【公報種別】特許法第 17 条の 2 の規定による補正の掲載

【公開番号】特開 2022-164998(P2022-164998A)

【手続補正書】

【 図 18 】

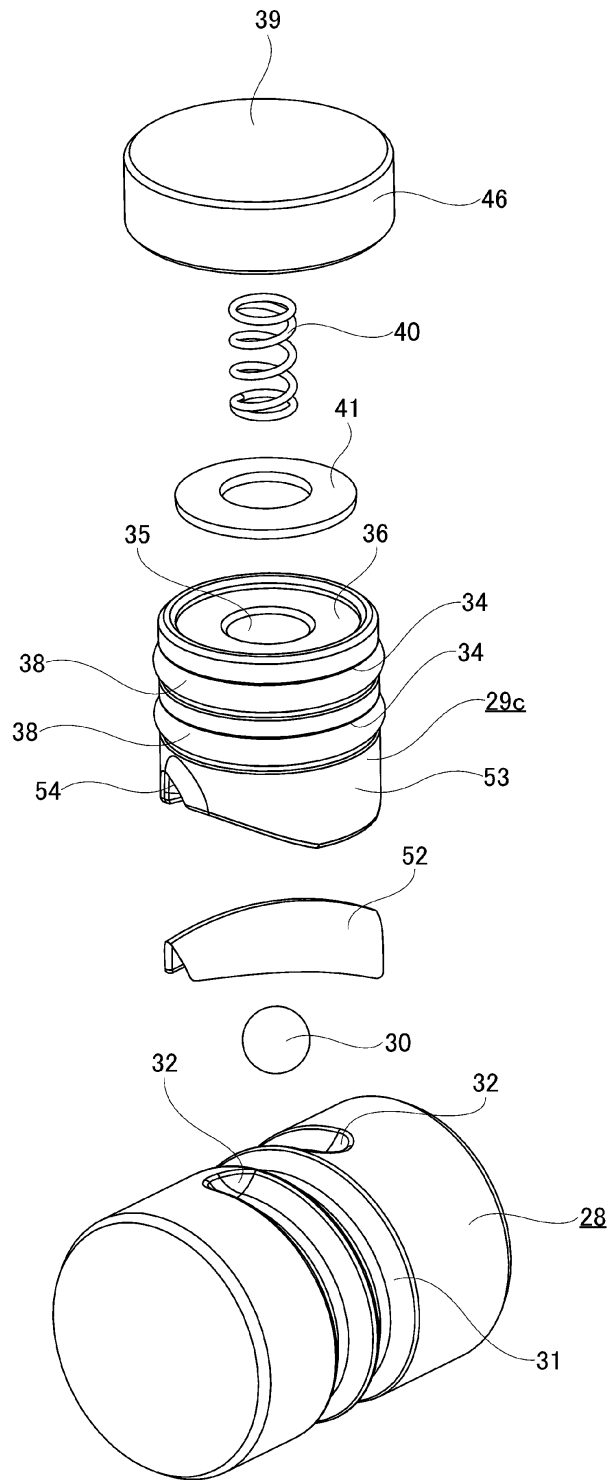
【手続補正7】

【補正対象書類名】図面

【補正対象項目名】図18

【補正方法】変更
